2. 3連動の可能性に関する指摘のポイント

関西電力株式会社大飯発電所 3号機及び4号機
の現状評価書
(案)

平成25年7月3日
原子力規制委員会

解釈断面図JNO-C

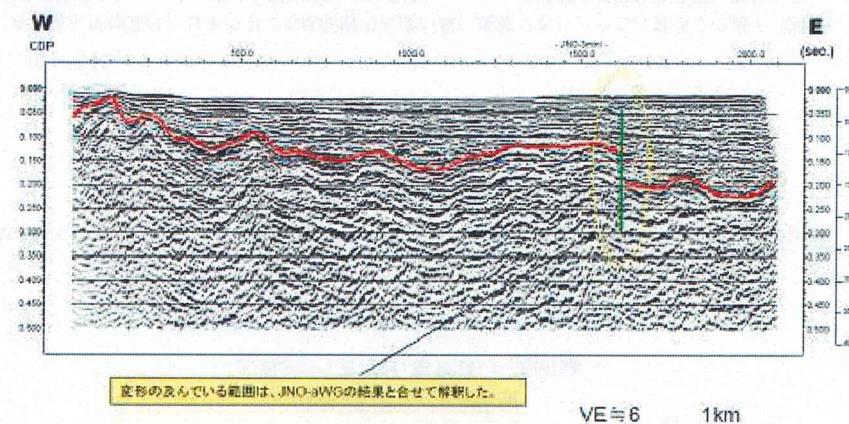
- ・JNO-3測線のミニストリーマ断面において、音響基盤上面に反射面の落差が認められ、同じ位置で後期更新世以降の断層活動による変形の可能性が否定できない反射面の落差が更新世以降の地層に認められた。

1. 小浜湾の双子崎の赤青立体視用の地形図

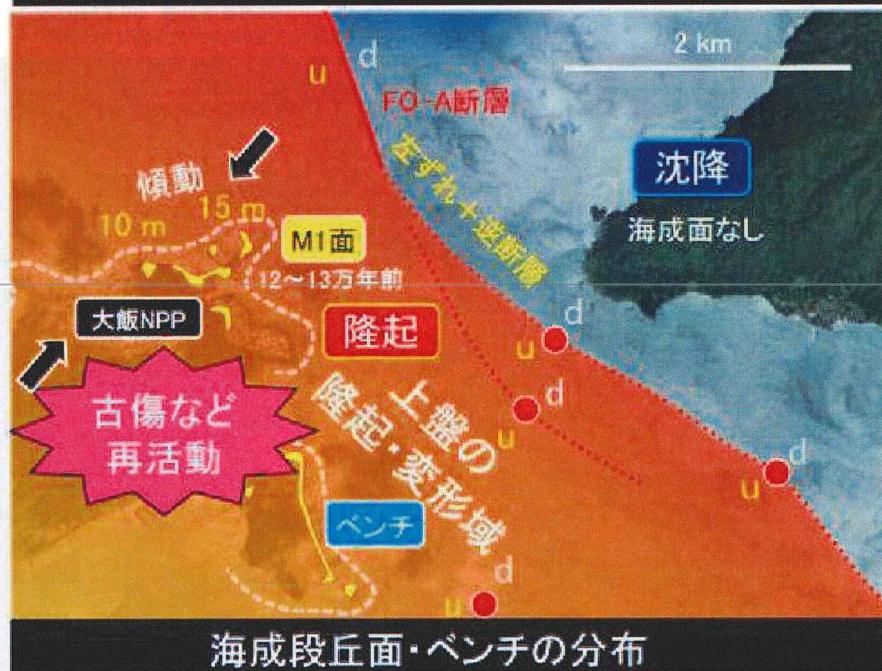
中田名誉教授からのコメント：「水没している岩棚は北東側が沈んでいて、図のリニアメントは、北東側低下^(注1)の左横ずれ断層^(注2)と調和的である。」

- ・双児崎にリニアメントが判読される。
- ・リニアメントは、北東側低下の左横ずれ断層と調和的である。

航空レーザー測量を行い詳細DEMより作成した地形図、及び現地踏査ではリニアメントは認められない。
したがって、指摘されるような左横ずれを示す変動地形はない。

海岸沿いの微地形調査(H25.5.23~24)の結果、「リニアメント」を挟んで分布するベンチに高低差は認められなかった。
北西海岸は外洋に面しているため暴浪ベンチが発達し、若干ベンチの標高が高い。

- ・航空レーザー測量に基づく地形図分析及び現地踏査ではリニアメントは認められない。
- ・海岸沿いの微地形調査の結果、「リニアメント」を挟んで分布するベンチに高低差は認められない。
- ・したがって、指摘されるような北東側低下を伴う左横ずれを示す変動地形はない。

内外海半島双児崎「リニアメント」調査位置図

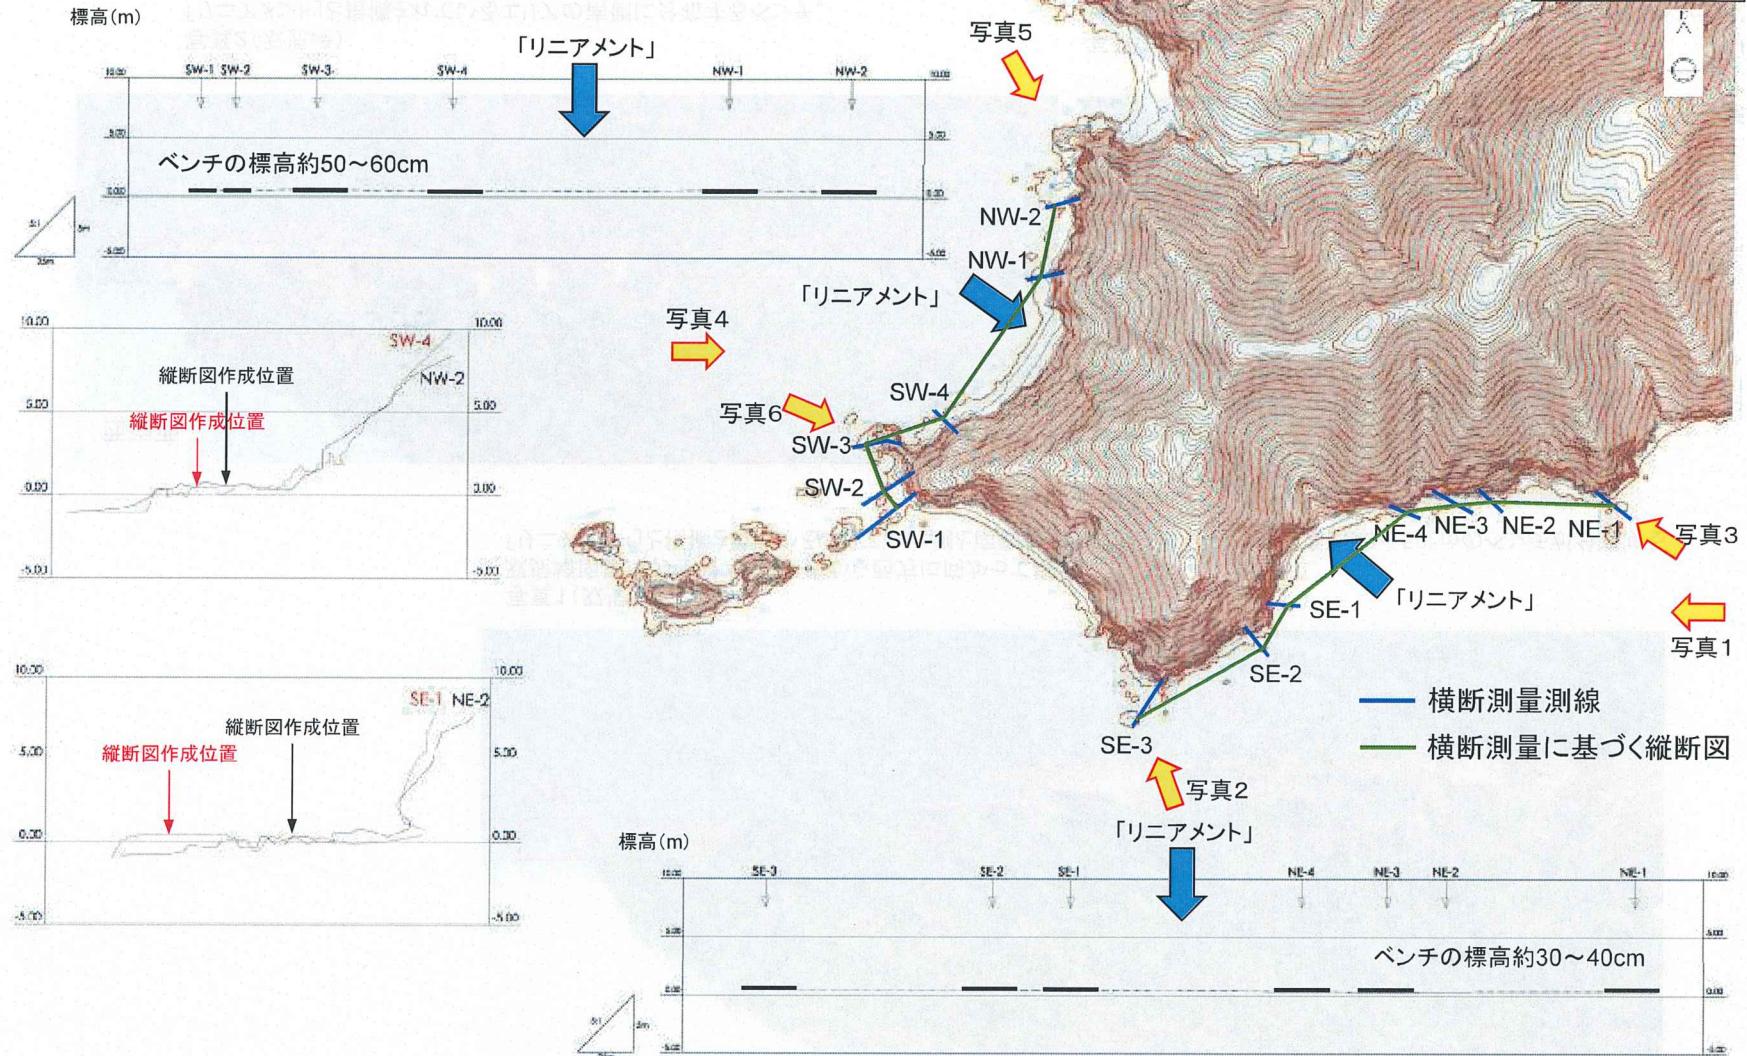
- ・熊川断層の北西への延長部において音波探査を実施した結果、完新統が変形する活断層の存在を示す構造を確認した。
- ⇒課題3:完新統が変形する活断層の存在を示す構造の有無に関する検討
- ・この活構造がガスの発生域を規定していると考えるべきである。
- ⇒課題4:完新統に見られる変形とガスの関係に関する検討
- ・内外海半島双児崎にリニアメントが判読される。リニアメントは、北東側低下の左横ずれ断層と調和的である。
- ⇒課題5:内外海半島双児崎におけるリニアメントの有無に関する検討
- ・小浜湾の西側のみ段丘が認められるが、東側には全く認められないので、西側隆起のFO-A断層の特徴と調和的なので熊川断層からFO-A・FO-B断層は繋がっていると見るべき。
- ⇒課題6:小浜湾付近における段丘に関する検討

小浜湾周辺の中位段丘面標高分布

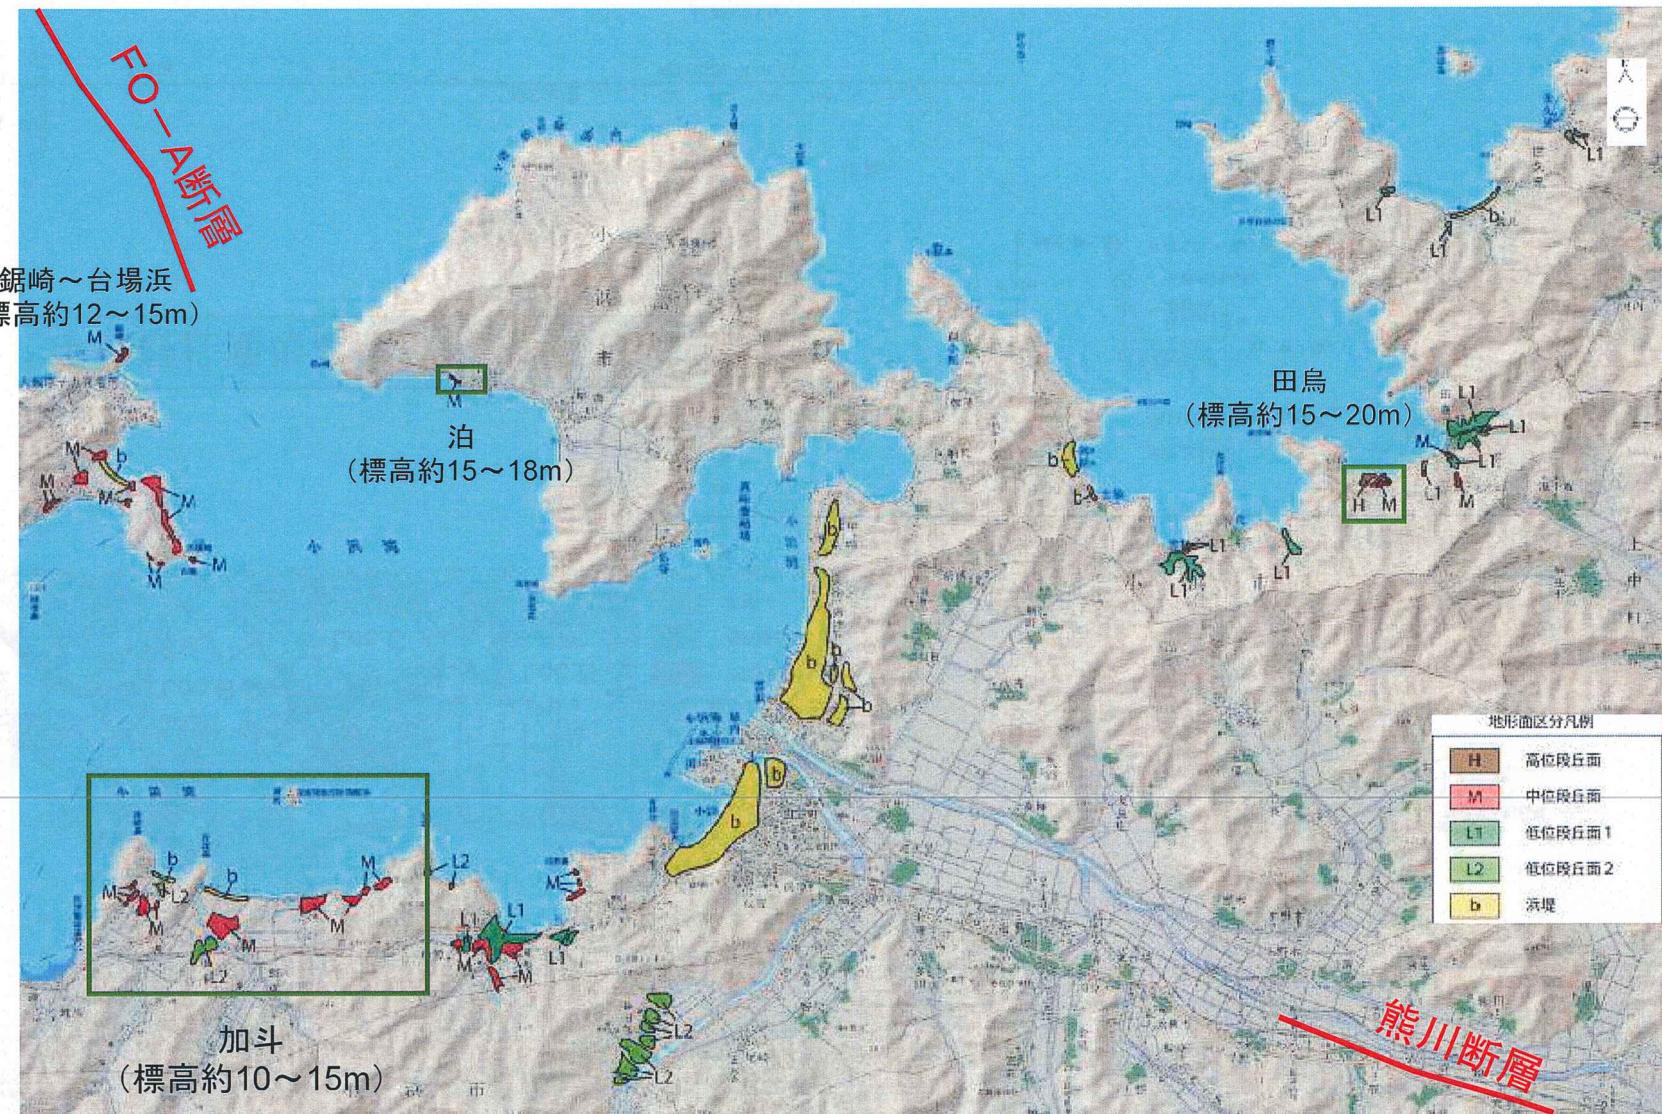
- ・海上音波探査記録ではなく周辺地形を見て検討。
- ・小浜湾の西側のみ段丘が認められるが、東側には全く認められないので、西側隆起のFO-A断層の特徴と調和的なので熊川断層からFO-A・FO-B断層は繋がっていると見るべき。

- ・詳細な地形判読の結果、小浜湾の東側に位置する内外海半島の泊地区、内外海半島東側の田烏地区等において、中期更新世以降に形成された段丘地形が認められた。また、小浜湾の南側に位置する加斗地区において、後期更新世に形成された段丘地形が認められた。
- ・泊地区及び田烏地区では、中期更新世以降の海成堆積物が陸上で認められ、FO-A～FO-B断層の延長部東側において、少なくとも沈降していない。
